Dienststelle Straßenverkehrsbehörde
PK332-StVB
Wiesendamm 133
22303 Hamburg
[REDACTED]
[REDACTED]
[REDACTED]
[REDACTED]
Datum 29.11.2021
Aktenzeichen **033/8V/0771731/2021**

STRASSENVERKEHRSBEHÖRDLICHE ANORDNUNG

Jarrestraße 10

Beschilderung von Parkplätzen zur Bevorrechtigung elektrisch betriebener Fahrzeuge (eFz) an Ladesäulen

Verkehrszeichenplan:

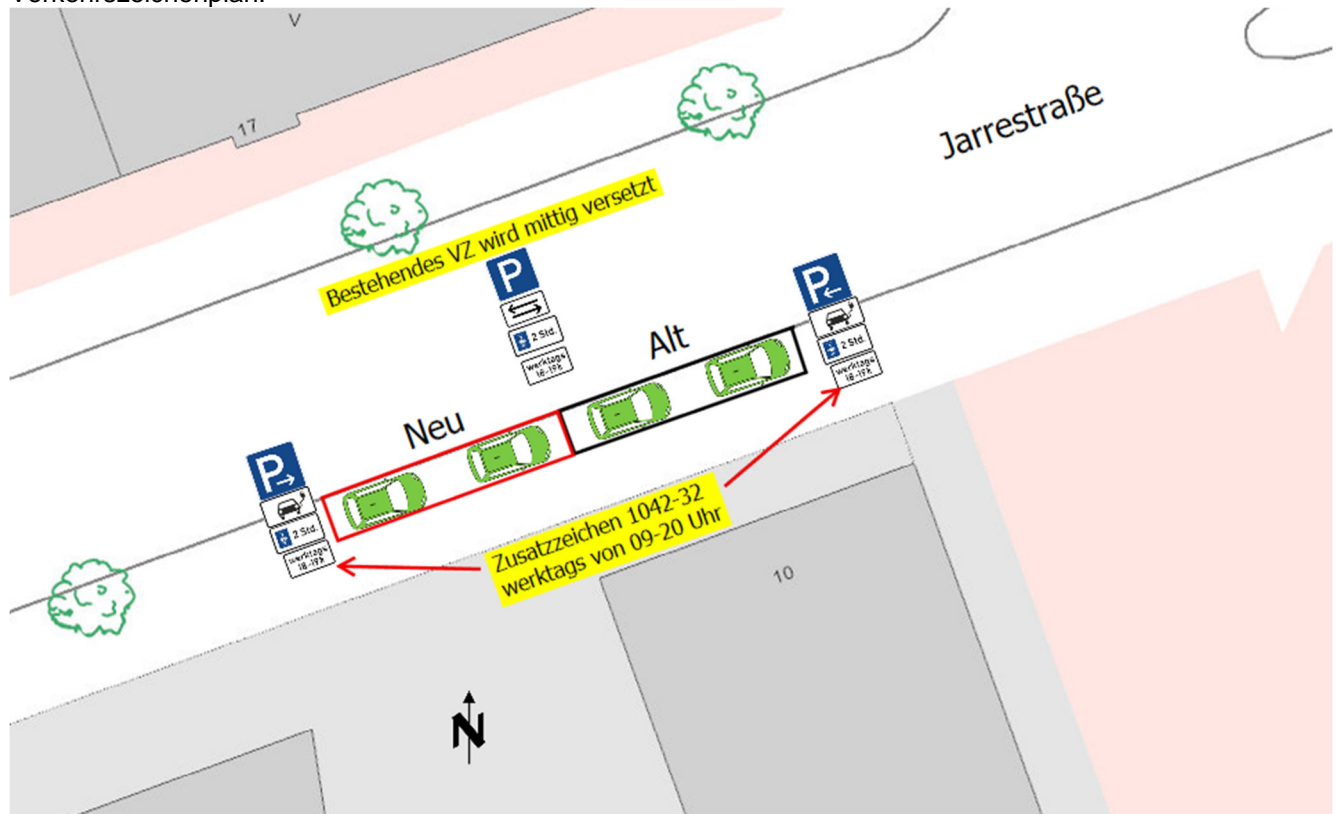
- Mittiges Versetzen des bestehenden VZ 314 mit Zusatzzeichen
- Setzen eines VZ-Trägers und Montage eines Verkehrszeichens 314-10 StVO mit Zusatzzeichen 1010-66 nach EmoG „Elektrofahrzeuge frei“, Zusatzzeichen 1040-32 (Parkscheibe 2 Std.) und Zusatzzeichen ZZ 1042-31 (werktags 9 – 20 Uhr)
- Setzen eines VZ-Trägers und Montage eines Verkehrszeichens 314-20 StVO mit Zusatzzeichen 1010-66 nach EmoG „Elektrofahrzeuge frei“, Zusatzzeichen 1040-32 (Parkscheibe 2 Std.) und Zusatzzeichen ZZ 1042-31 (werktags 9 – 20 Uhr)

Die Zusatzzeichen 1040-32 und 1042-31 sollten möglichst auf einer Tafel ohne Einzelumrandung gesetzt werden.

Die Stellplätze sind mit dem Sinnbild „Elektrofahrzeug“ nach § 39 Absatz 10 StVO in weiß zu markieren. Die Parkstände sind außerdem zur Verdeutlichung mit einer Parkflächenmarkierung zu kennzeichnen. Die erkennbare Abgrenzung der Parkflächen kann gemäß VwV-StVO zu nach Anlage 2 lfd. Nr. 74 mit Markierungen, Markierungsknopfreihen oder durch eine abgesetzte Pflasterreihe erfolgen. In der Regel reicht eine Kennzeichnung der Parkstandecken aus. Darüber hinaus erfolgt auf Grundlage einer Vereinbarung mit der BWVI eine hellblaue Teileinfärbung der Fläche als rechteckige Umrahmung des Piktogramms. Die Ausführung der Markierungen (Piktogramm, Parkflächenmarkierung) sowie der Teileinfärbung wird durch den Betreiber der Elektrosäulen durchgeführt und ist hiermit angeordnet.
